Αλλαγή στις τροχαλίες ορισμένων βραχιόνων τάνυσης για το βοηθητικό συγκρότημα

Έκδοση 05.2010

INA 0055

Εικόνα 1: Λεπτομερής προβολή των τροχαλίων στην έκδοση που υπήρχε μέχρι τώρα (αριστερά) και στη νέα έκδοση (δεξιά)

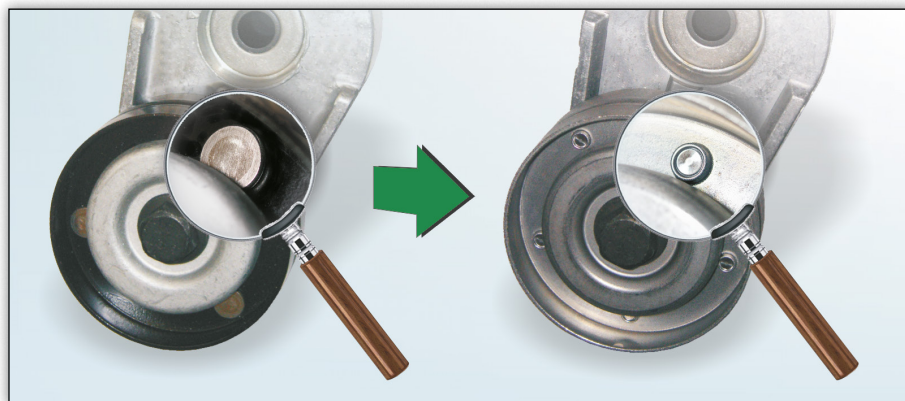
Η INA παρέχει για τους αναφερόμενους βραχιόνες τάνυσης εκδόσεις με τροποποιημένη τροχαλία.

Οι διαφορές είναι, όπως φαίνεται και στην εικόνα 1, αφενός η επίστρωση (στο παρελθόν μαύρη, τώρα μεταλλική) και αφετέρου η σύνδεση των δύο τμημάτων του αυλακιού (στο παρελθόν με πριτσίνι, τώρα με την μέθοδο TOX).

Κατά τη μεταβατική περίοδο θα διανέμονται και οι δύο εκδόσεις καθώς πληρούν τις τεχνικές προδιαγραφές και μπορούν να χρησιμοποιηθούν χωρίς περιορισμούς στα οχήματα που αναφέρονται στους καταλόγους εφαρμογών INA.
